TSK Technická správa komunikací hl. m. Prahy, a.s.
 Veletřní 1623/24, 170 00 Praha 7

Vedoucí oddělení řízení dopravy:	Ing. Eva Kosteasová	Objednatel:
Odpovědný projektant:	Ing. Václav Veselý	Číslo úkolu:
Zpracovatel:	Ing. Václav Veselý	Číslo přílohy:
8.256 HORŇÁTECKÁ - PŘEMYŠLENSKÁ SITUACE DOPRAVNÍHO ZNAČENÍ		Číslo paré:
		Měřítko:
		Datum:

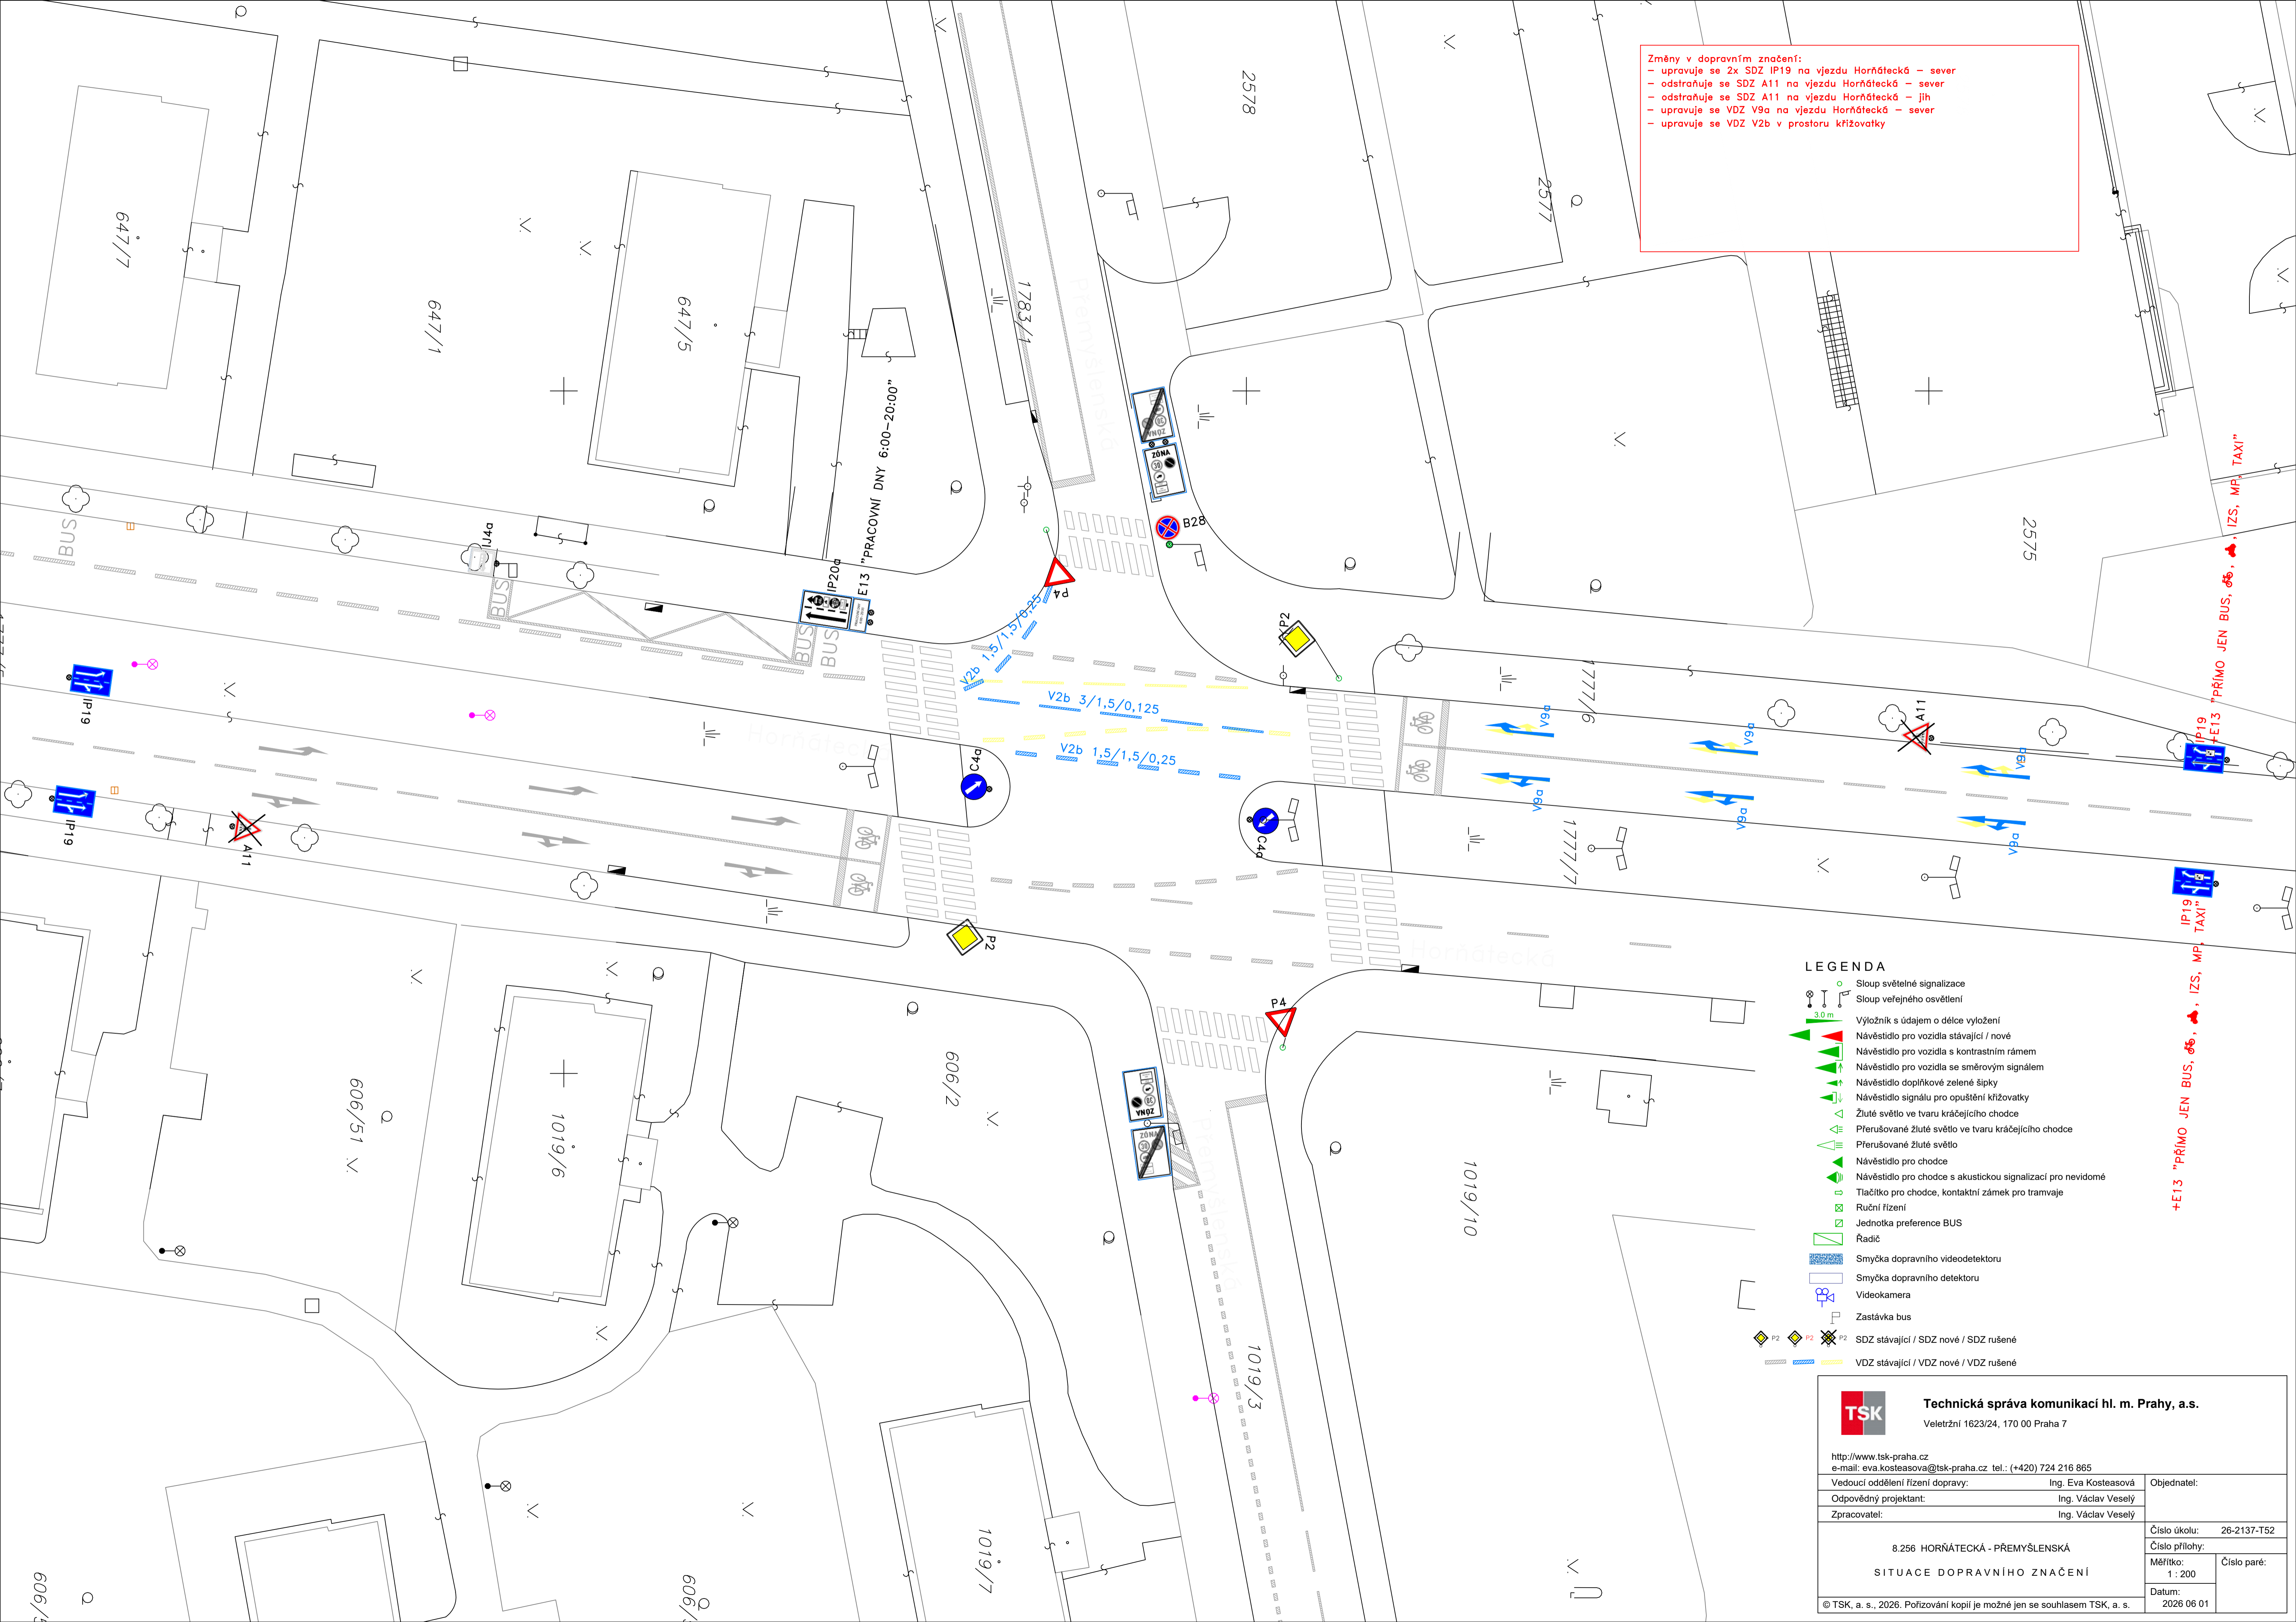
Změny v dopravním značení:
 - upravuje se 2x SDZ IP19 na vjezdu Horňátecká - sever
 - odstraňuje se SDZ A11 na vjezdu Horňátecká - sever
 - odstraňuje se SDZ A11 na vjezdu Horňátecká - jih
 - upravuje se VDZ V9a na vjezdu Horňátecká - sever
 - upravuje se VDZ V2b v prostoru křižovatky
